改善箇所説明図

基準不適合発生箇所

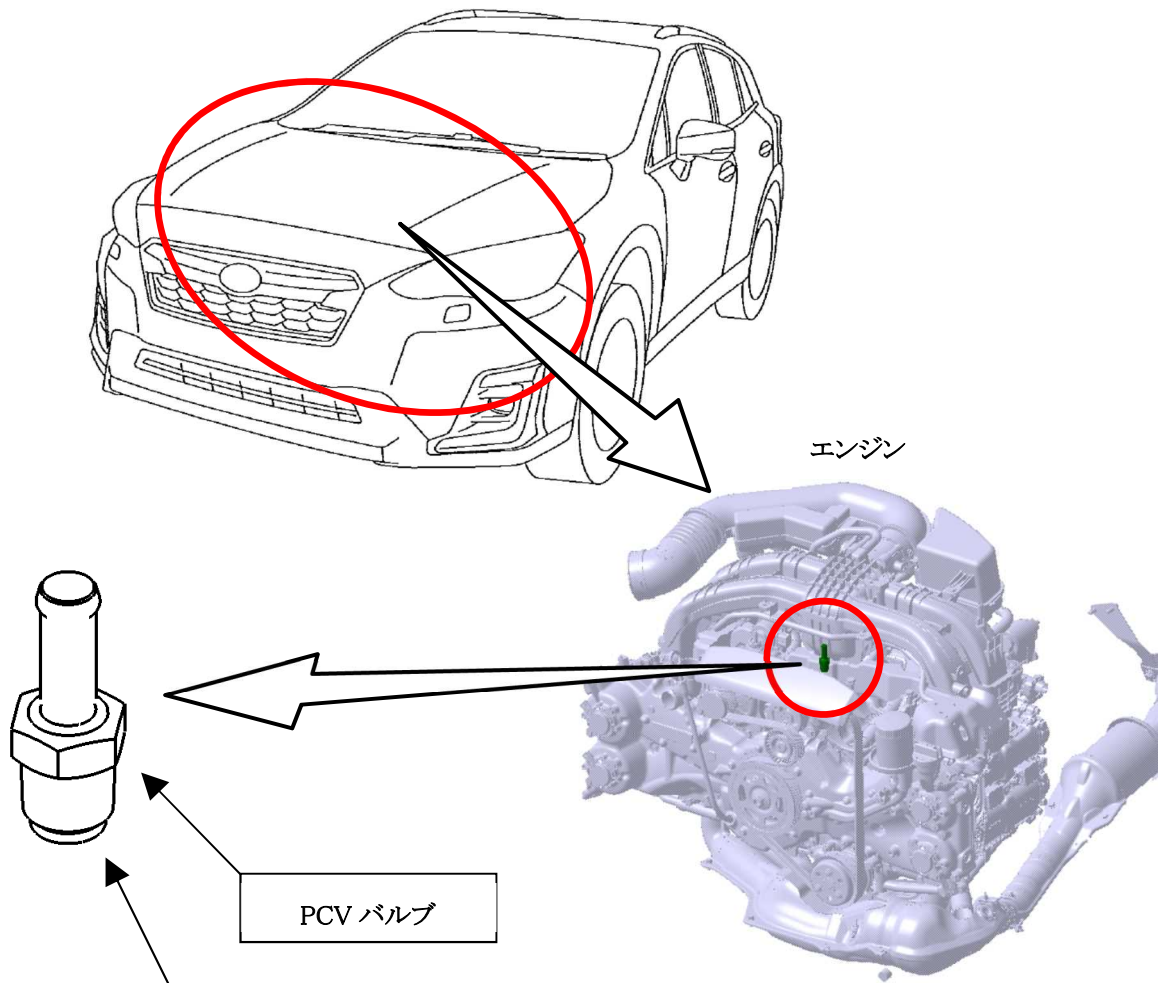
ブローバイガス還元装置において、PCVバルブの材質特性に対する曲げ加工設定値が不適切なため、クランクケース接続部の耐久性が不足しているものがある。そのため、当該接続部の破損により燃焼室にエンジンオイルが浸入し燃焼、マフラーから多量の白煙が発生して、最悪の場合、走行中にエンジンが停止するおそれがある。

全車両、PCVバルブを対策品に交換する。

打刻車台番号の末尾の『右』に黄色ペイントを塗布する。
